Oggetto: **PIANO REGIONALE delle ATTIVITA ESTRATTIVE (PRAE)**

DGR n.81-6285 del 16.12.2022 OSSERVAZIONE nel pubblico interesse.

**OSSERVAZIONI AL PIANO REGIONALE DELLE ATTIVITÀ ESTRATTIVE (PRAE) ADOTTATO
CON D.G.R. N. 81-6285 DEL 16/12/2022**

**PIANO REGIONALE DELLE ATTIVITÀ ESTRATTIVE (PRAE) E
VALUTAZIONE AMBIENTALE STRATEGICA**

Copia del documento con apposizione del numero di protocollo
Tavola di sovrapposizione
poli estrattivi del PRAE n. 81-6285/2022 e delle aree interessate dai Terreni

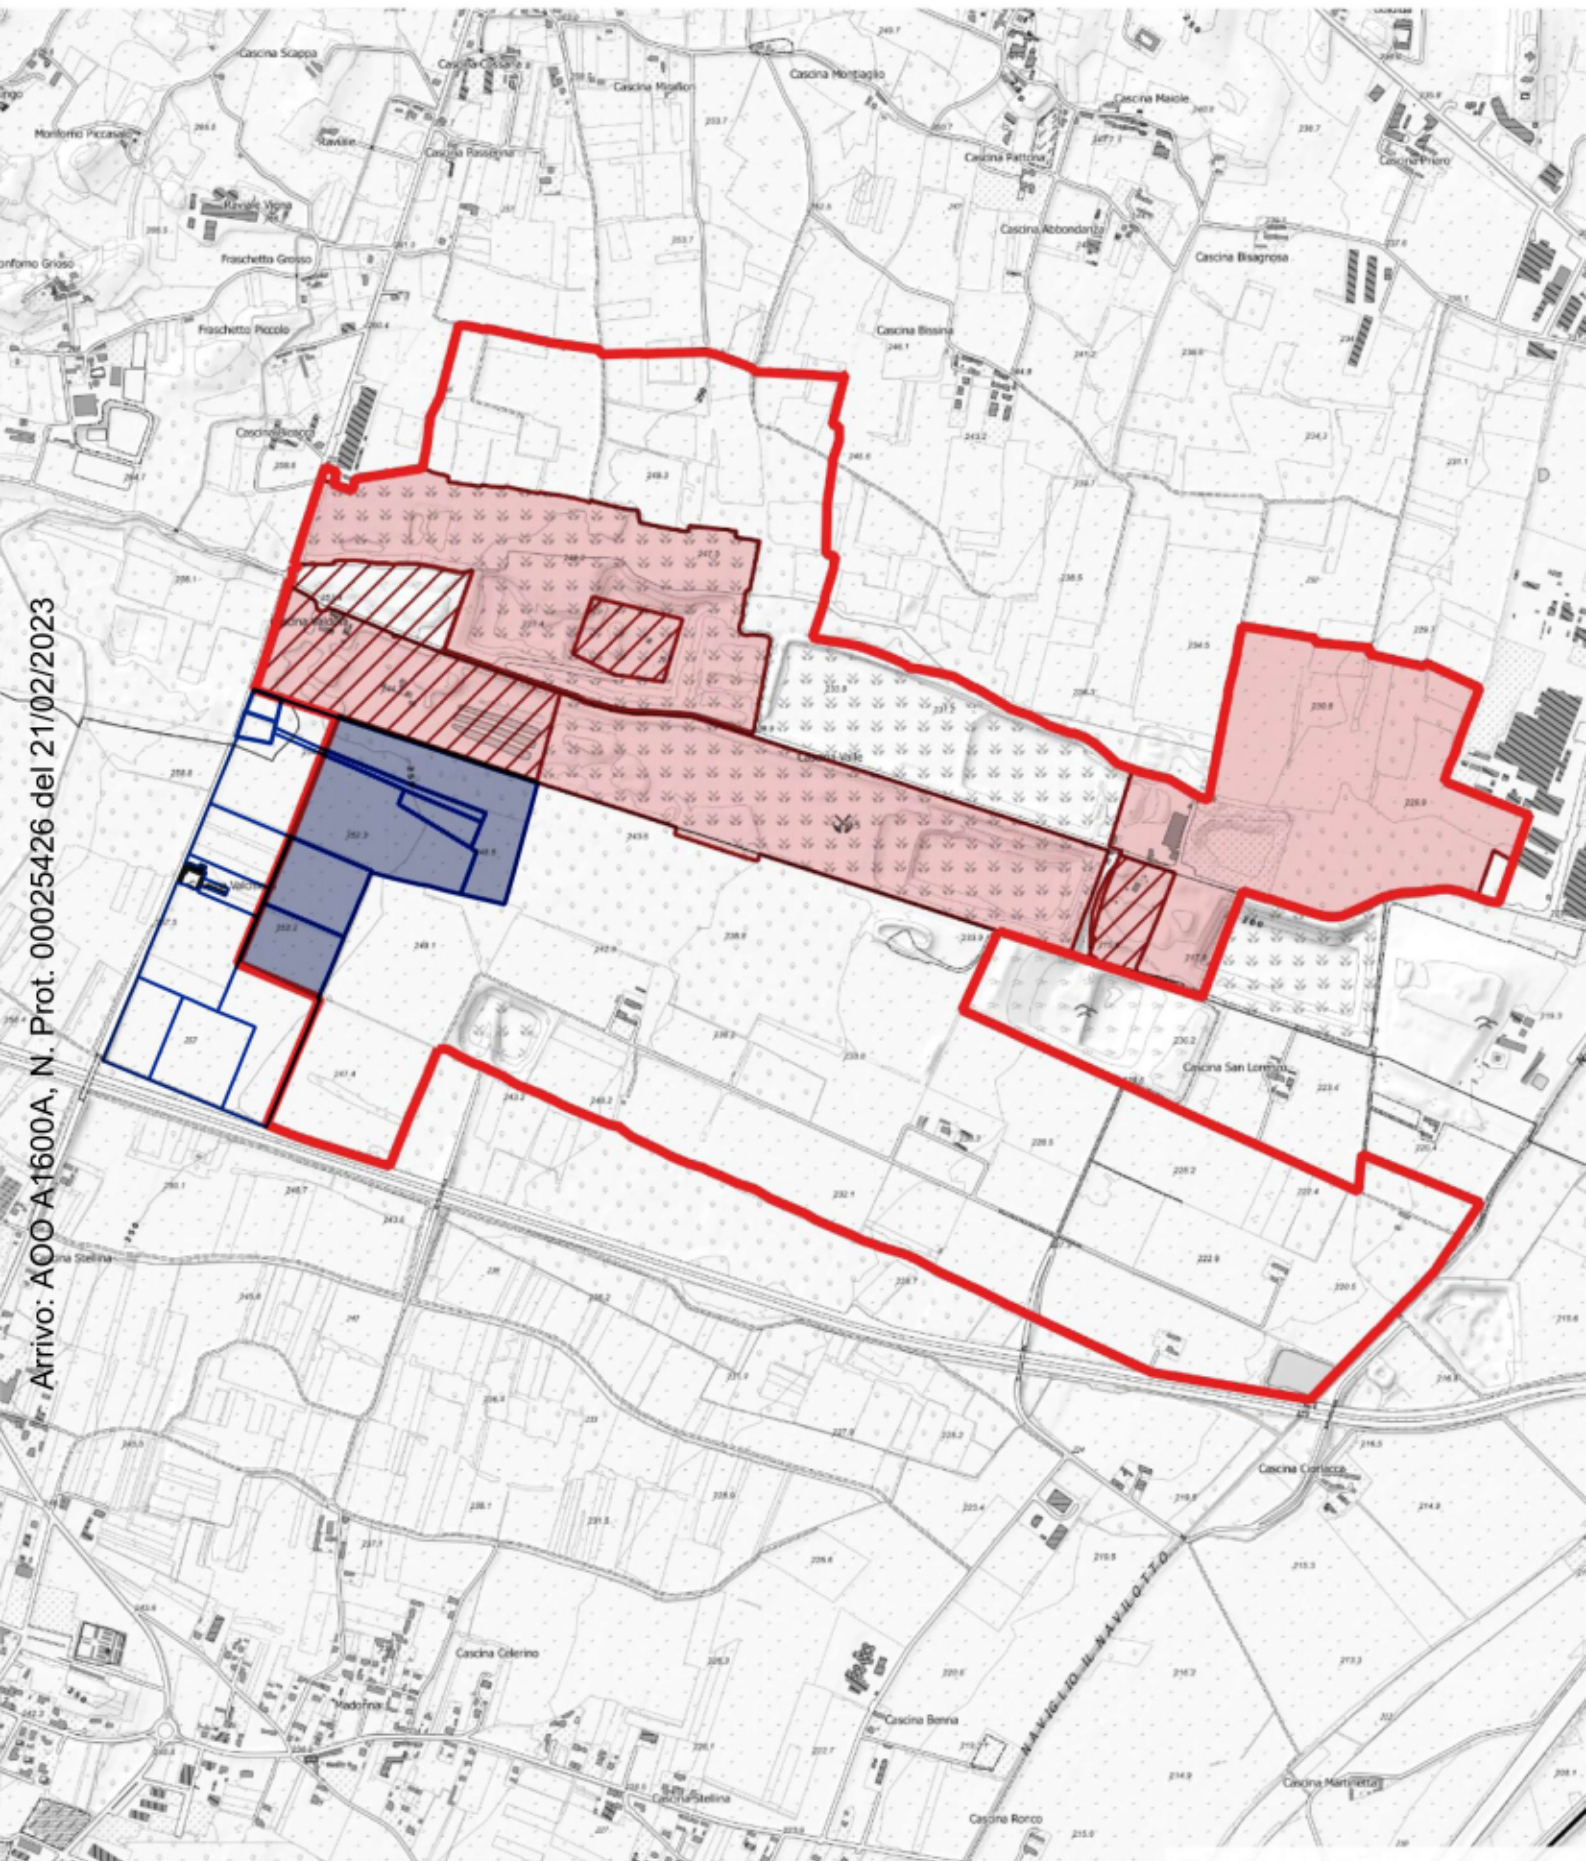
- sulla porzione dei Terreni inclusa nella perimetrazione del PRAE di cui all'Allegato B alla presente non risulta localizzata alcuna cava attiva né tali aree ricadono all'interno della Tavola degli "ampliamenti" prevista dal PRAE per l'ATO di riferimento (cfr. "Tavola 04 – C-FP - ATO BI-NO-VC"), sicché, non è allo stato previsto alcun ampliamento sulle predette aree delle attività di estrazione ad oggi in corso presso la cava esistente sita a nord in prossimità dei Terreni;

a Codesta Spett.le Regione di recepire, ai sensi dell'art. 5 della Legge Regionale n. 23/2016, le presenti osservazioni e, per l'effetto, stralciare dalla perimetrazione del Polo estrattivo "V01111 - Comparto I" di cui alla Scheda dei Poli Estrattivi – ATO BI-NO-VC del PRAE (ed ogni ulteriore elaborato cartografico ad essa associato, ivi inclusa la relativa Tavola 04 ATO

BI-NO-VC) la porzione dei Terreni inclusa nella perimetrazione del PRAE di cui all'Allegato B alla presente, censita al Catasto del Comune di Alice Castello al Foglio 13, mappali nn. 1, 2, 3, 8, 123 e 124.

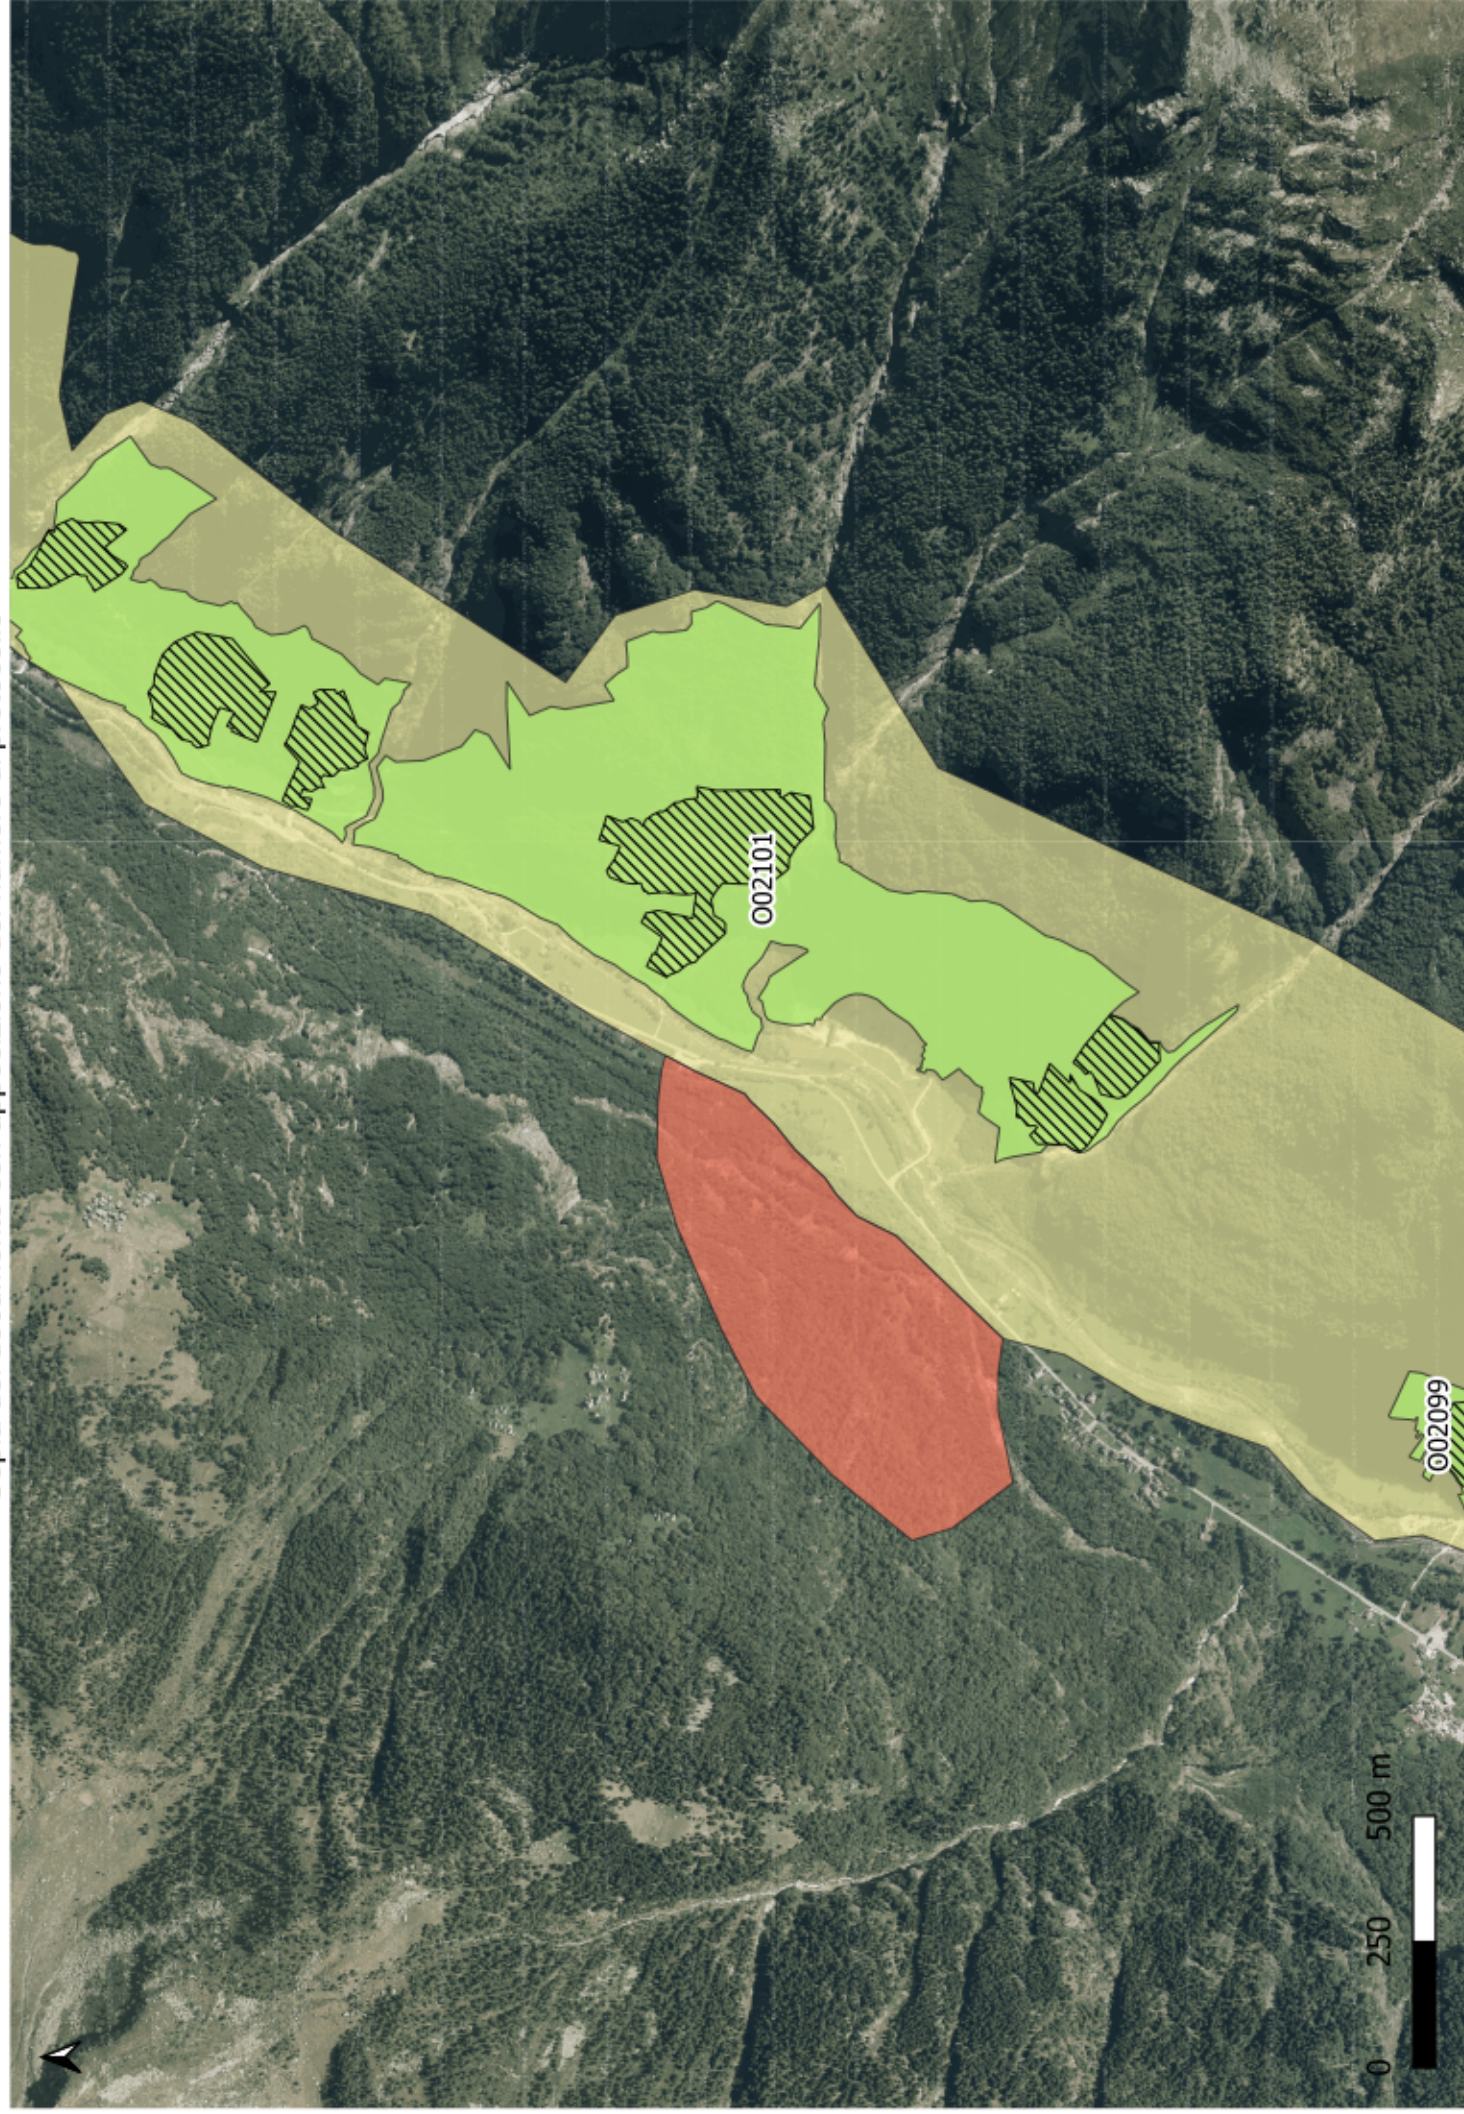
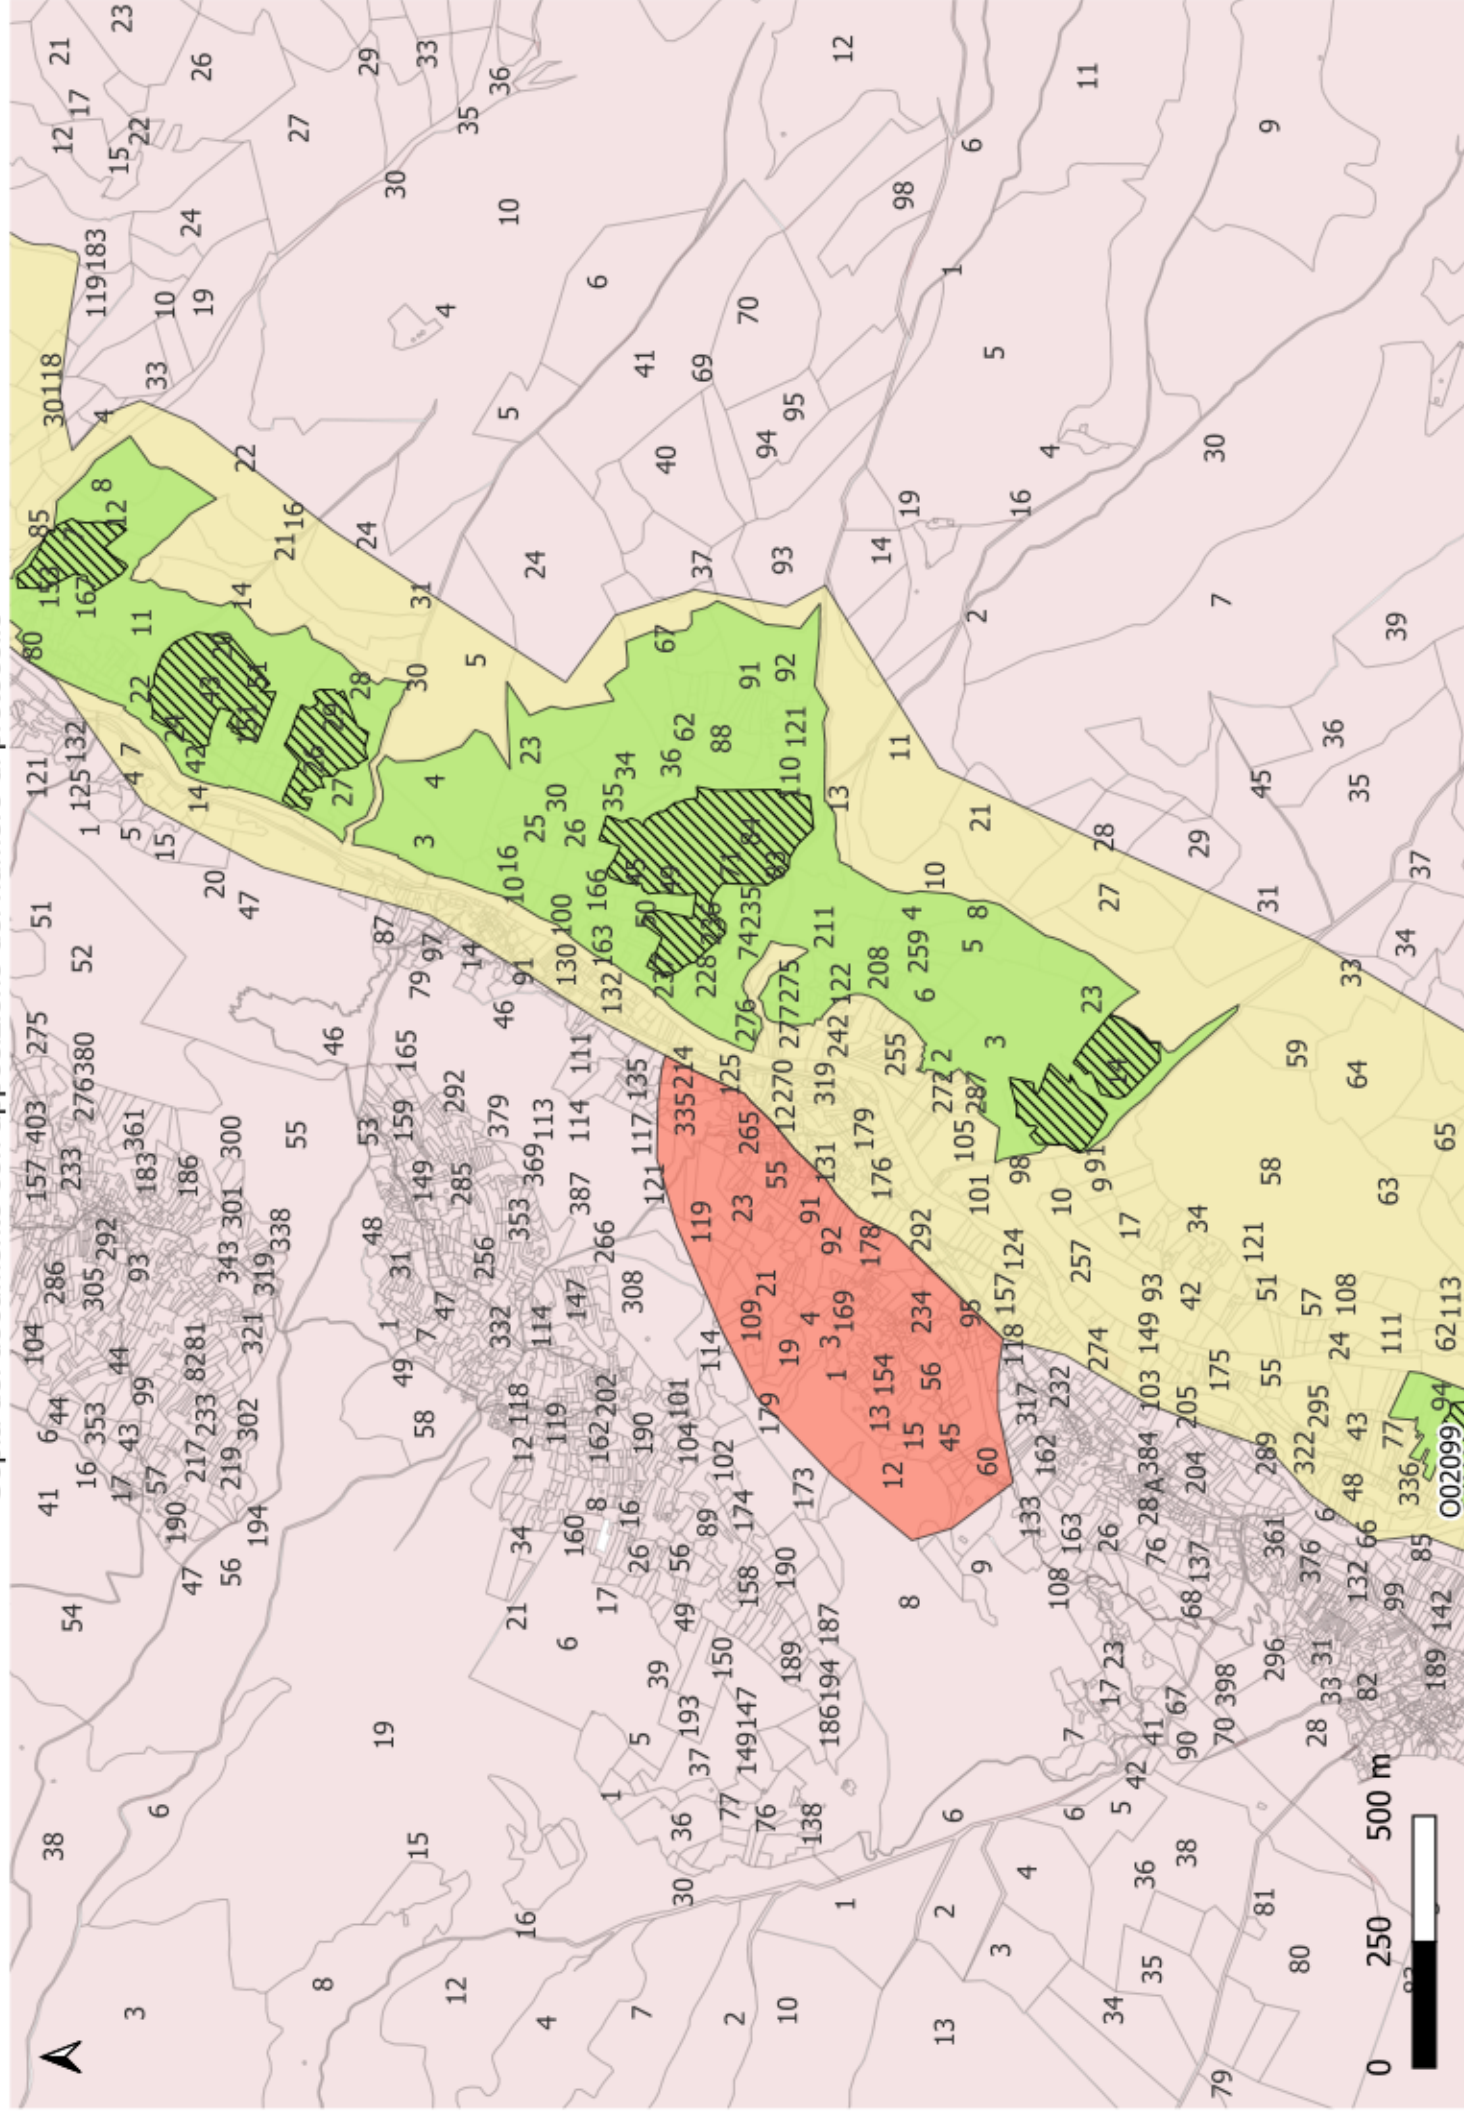
Si intende con la presente, a tutela della georisorsa del *"comparto Il pietre ornamentali"*, oggetto della pianificazione territoriale di settore, richiedere l'estensione del bacino estrattivo di Premia (Formazza Sud - cod. bacino 02036) ad una porzione della pendice inferiore del versante orografico destro a monte dell'abitato di San Rocco in territorio comunale di Premia.

L'area, che si estende frontalmente al settore di versante sinistro su cui sono presenti alcune cave attive, è stata in passato localmente interessata da cave per estrazione di pietra ornamentale e presenta caratteristiche idonee allo sviluppo di potenziali nuove attività che potrebbero essere svolte senza interferire in alcun modo con l'abitato di San Rocco, in posizione sottostante o con gli Alpeggi di Salecchio, soprastanti.

Pertanto, in questa fase della pianificazione, si ritiene importante come contributo finalizzato alla potenziale valorizzazione della georisorsa richiedere che il bacino estrattivo ricomprenda anche l'area suddetta che viene evidenziata in colore rosso.
